Temse, 14 januari 2011

Betreft: te smalle fietstunnel onder ontsluitingsweg Wilfordkaai-Stationsplein TEMSE

Namens de Fietsersbond afdeling Temse,

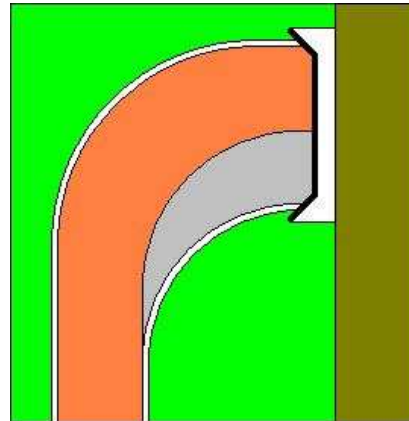
"Langs de kant van de spoorberm is gezien de beperkte ruimte een bocht van 90 ° onvermijdelijk maar voor fietsers niet onoverkomelijk mits de nodige waarschuwingen worden voorzien."

Men geeft dus toe dat er een gevaarlijke toestand geschapen is en dat er **waarschuwingen** zullen moeten voorzien worden. De verantwoordelijkheid voor mogelijke ongevallen, als gevolg van een slecht ontwerp, zal op de fietsers en de voetgangers afgewenteld worden, zoals ik het voorspeld heb.

Weer een bewijs ten overvloede: de verkregen bouwvergunning heeft **geen rekening gehouden** met de bestaande richtlijnen en voorschriften van het Vademecum Fietsvoorzieningen. Een breedte van 3,60m is **te smal** volgens dit vademecum. Een dergelijke smalle tunnel, na een onoverzichtelijke bocht van 90°, **kan nooit veilig gemaakt worden** voor fietsers en voetgangers.
